**Turbo**

708618-0009 y anteriores

**Aplicación**

FORD Mondeo TD Di 90CV y TD Ci 115CV

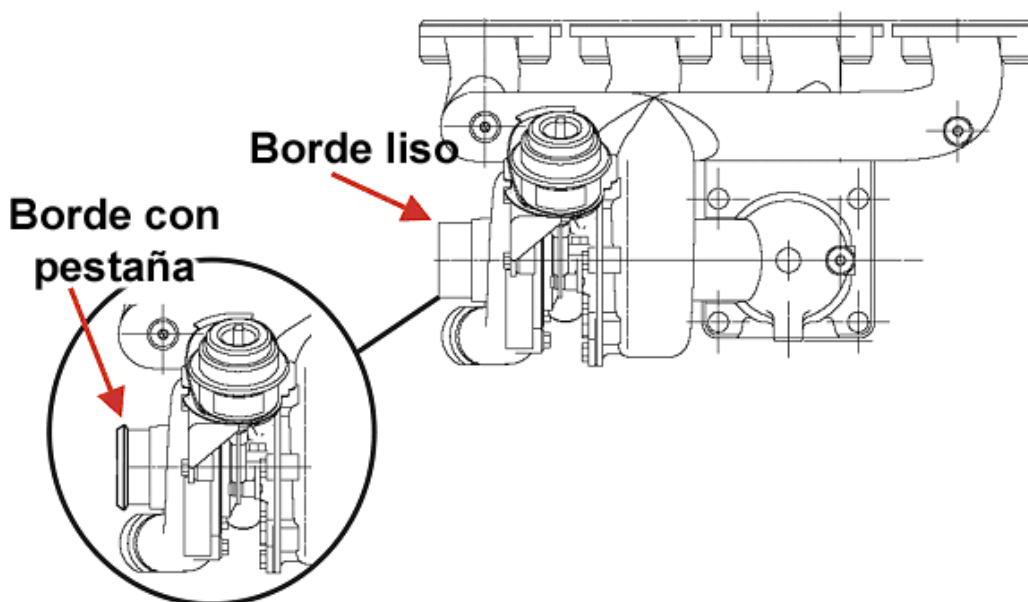
En estos turbos de Ford se ha procedido a modificar la caracola de admisión añadiéndole una pestaña para que el manguito de admisión de aire quede mejor fijado.

El manguito de entrada también ha sido modificado y aunque es una modificación menor es conveniente reemplazar el manguito al cambiar el turbo por la nueva versión.

El nuevo manguito es de plástico duro, mientras los anteriores eran de goma.

Todos los turbos **708618** están sustituidos por el **708618-0011** que es el que tiene la pestaña.
